Referat fra Helhedsplanudvalgsmøde 77

Afholdes den: 15. april 2021 klokken 17-19 på Teams

GALGEBAKKEN

HPU 77 APRIL 2021

BADEVÆRELSE

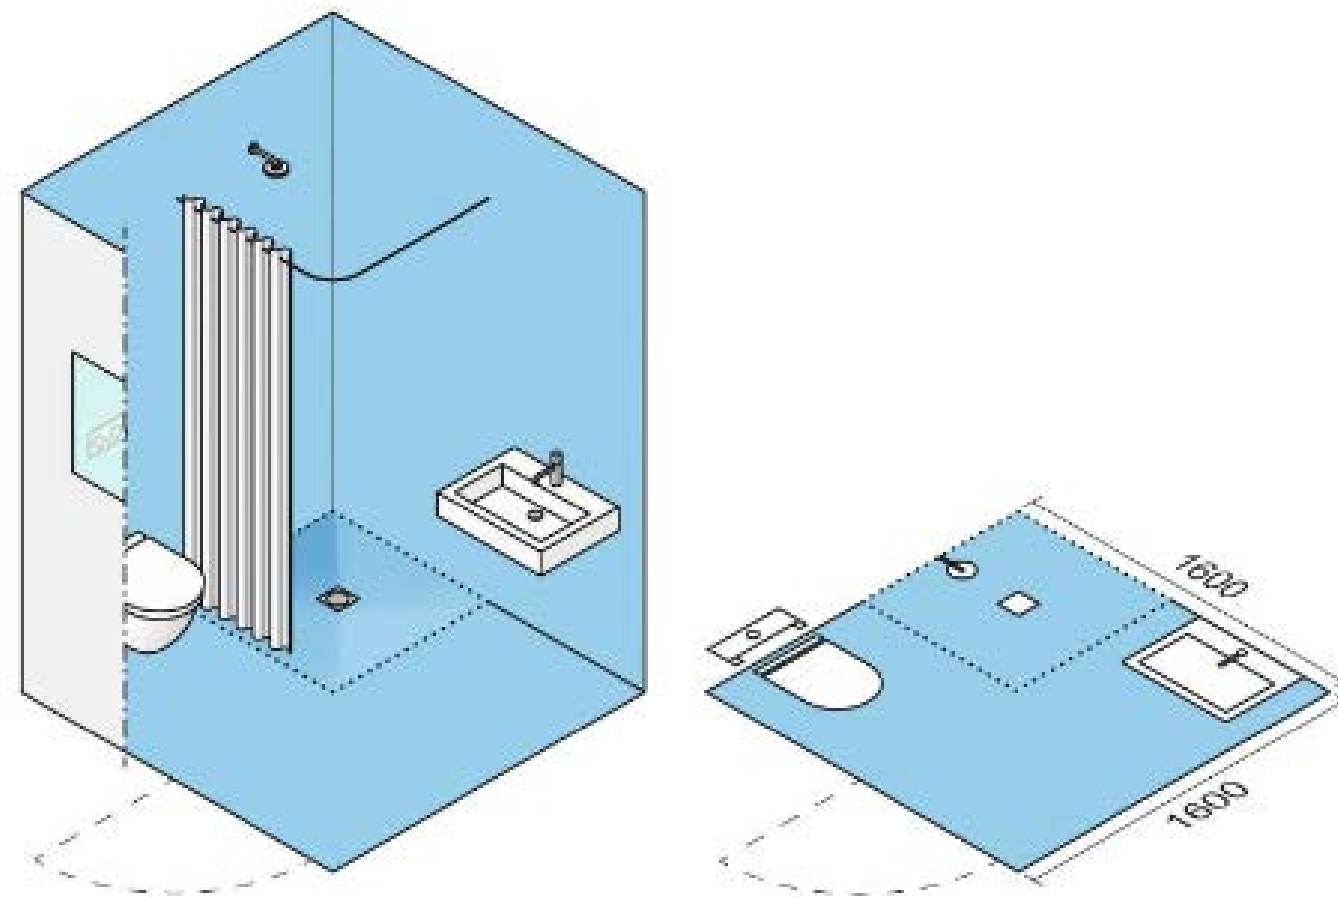
Der blev talt om, hvorvidt der skal være fliser fra gulv til loft. Der var ønske om mulighed for at hænge noget op på badeværelsesvægge.

Godt med fliser. Dog ikke helt til loft

Birgitte informerede om anvisninger fra SBI. Her kræves det, at der er fliser fra gulv til loft, hvis badeværelset er mindre end 3 m². Badeværelserne i Galgebakken er på denne størrelse, hvor der kræves fliser fra gulv til loft og vådzone på alle vægge. Dog er badeværelse i A-bolig på 3,7 m² og øvre B-bolig på 4,2 m². Det vil dog måske ikke være hensigtsmæssigt at lave differencerede løsninger. NOVA5s anbefaling er at vælge fliser over det hele – især i vådzone. Hvis der er under 1,3 m over til modstående væg, så betragtes den også som vådzone.

Det blev besluttet at fastholde opsætning af fliser fra gulv til loft.

Iht. SBI-anvisning 275 anses alle vægge for vådzone hvis arealet er mindre end 3,25 m².

Flere badeværelser er under og meget tæt på grænsen for hvornår hele rummet anses som vådzone, derfor kan vi ikke anbefale at fjerne fliser på vægge i badeværelser. Temagruppen om badeværelser og HPU har også besluttet (se tidligere referat fra HPU-møde), at der af driftsøkonomiske hensyn monteres fliser fra gulv til loft.

Er rummet smallere end 1,3 m eller er arealet mindre end 3,25 m², er den modstående væg en del af bruseområdet, og alle vægge i rummet regnes som vådzone.

VÆRN B- OG C-BOLIG - PROJEKTERET

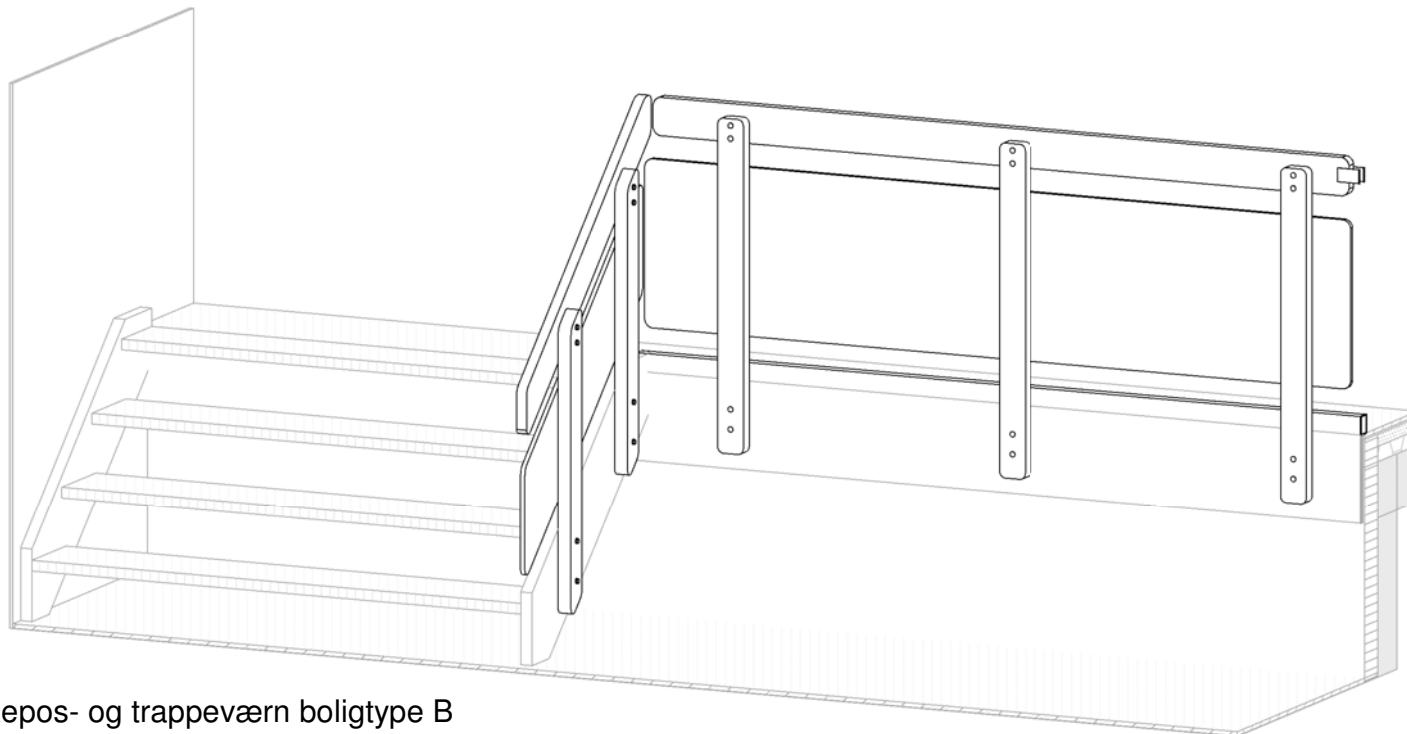
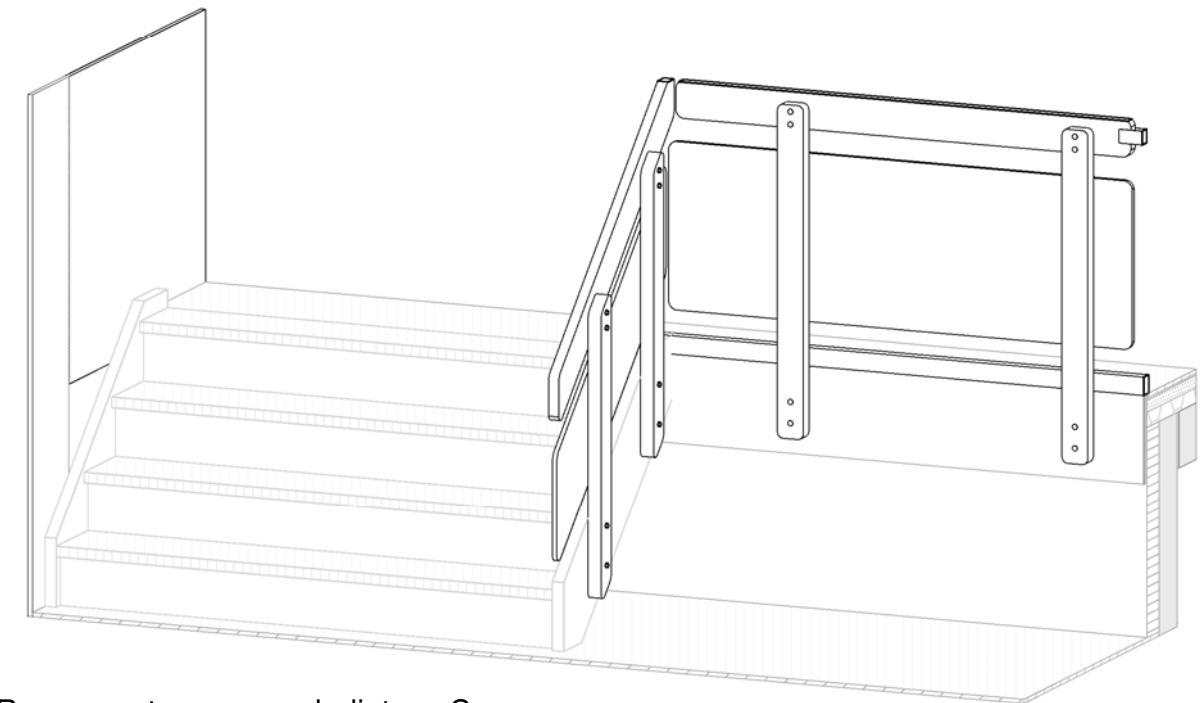
En deltager mente at fibergips er et mere holdbart materiale end gips. Der ønskes en rimelig god og holdbar løsning og rimelig billig.

En deltager mente at muren er den bedste løsning og at rækværk bliver en kvalitetsforringelse.

Er formen på den nye halvmur som den tidligere – med vinkel? Hvorfor laves der et forslag, der er noget andet end det eksisterende?

Rådgiver har efter sidste møde projekteret en vægløsning som udføres sammen med efterisoleringen. Løsningen udbydes sammen med værn, så priser kendes.

Rådgiver oplyste at ét lag fibergips kan revne og det derfor vurderes at være en bedre løsning med to lag gips.

Rådgiver oplyste at det er svært at lave en væg som eksisterende da det vil kræve et bærebæslag monteret i gulvet. Gulvmembran må ikke gennembrydes! *Membranen ligger lige under trægulvet og må ikke gennembrydes.* Der er designet et specielt bærebæslag til at holde væggen som er monteret på muren mod krybekælder.

Værn er udformet iht. BR18 med mindre åbninger mellem gelænder og plade, så børn ikke kan få hovedet i klemme eller klatre på værnet.

HALVVÆG B- OG C-BOLIG - HPU ØNSKE

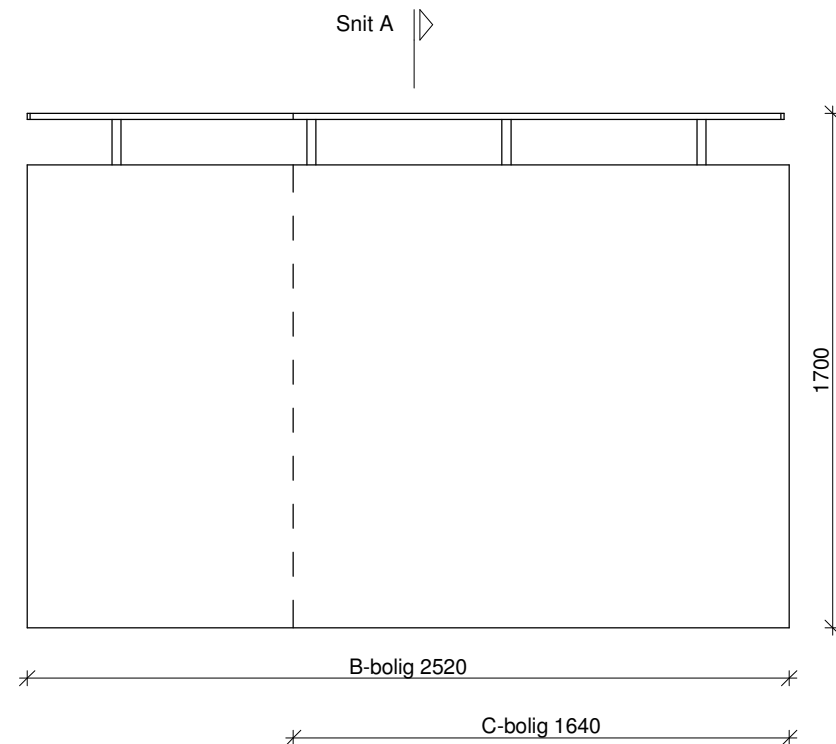
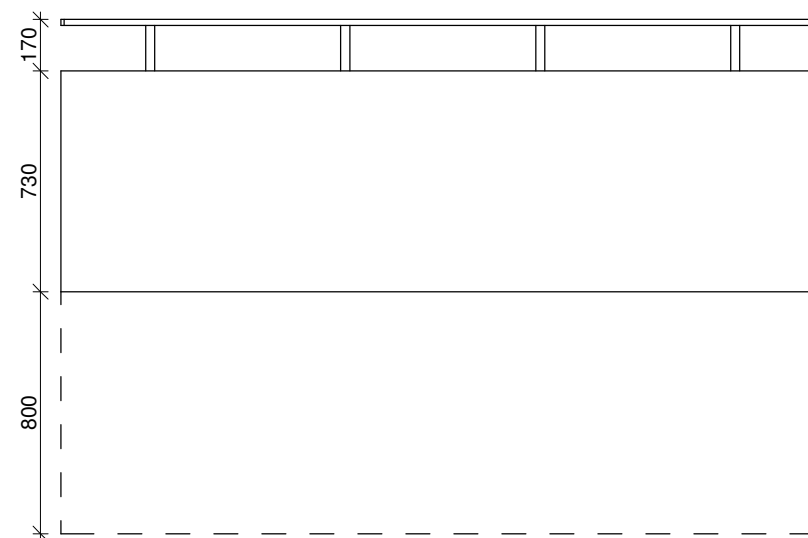
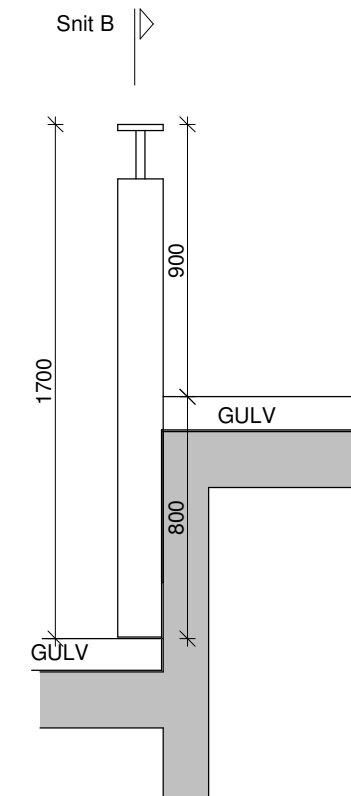
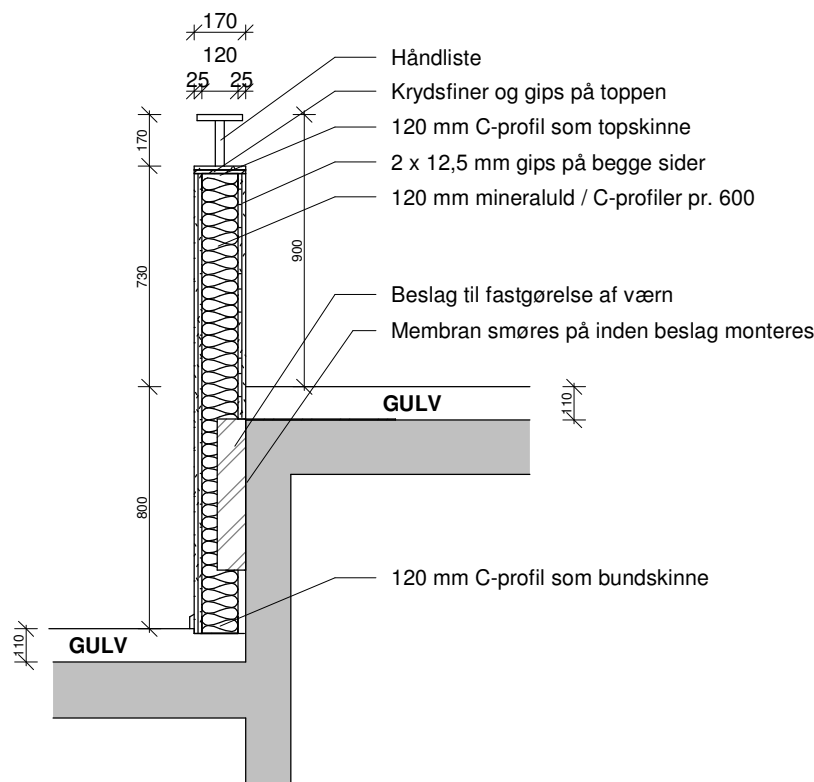
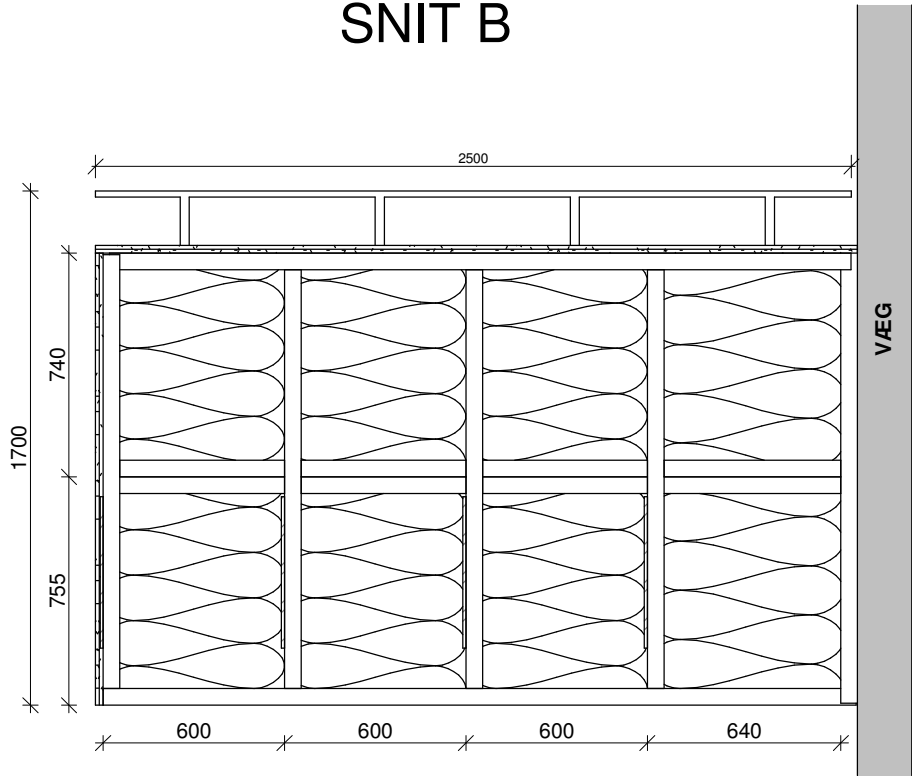
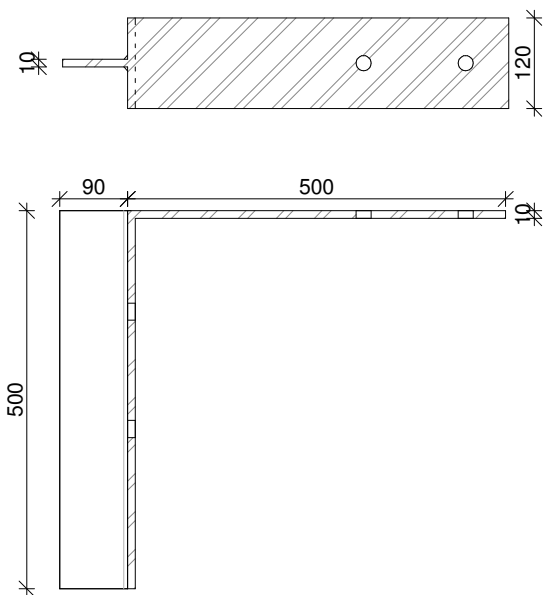
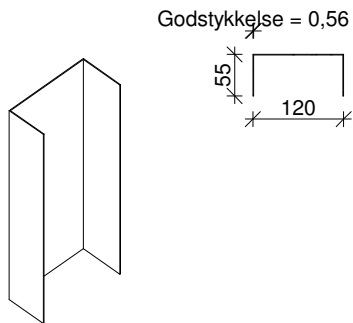
Man kunne udfordre forslag. Kan man lave noget, der har karakter af den oprindelige mur med værn som vinkel mod trappen? Ønsker en illustration.

Det blev aftalt at rådgiver laver tegning, hvor vægstykke i kombination med værn ved trappe vises i isometri.

Beslag for fastgørelsen af værn monteres efter at membran er udlagt på gulv og betonvæg mod krybekælder. Stålbæring ”skydes” på fastgørelses beslag og bygges om som let væg. Mellem c-profiler udfydes der med mineraluld og væggen beklædes med to lag gips. Oversiden af væg beklædes med x-finer og gips.

Eksist håndliste og stålbæring genbruges, men der skal svejdes ny bundplade på stålbæring til fastgørelsen.
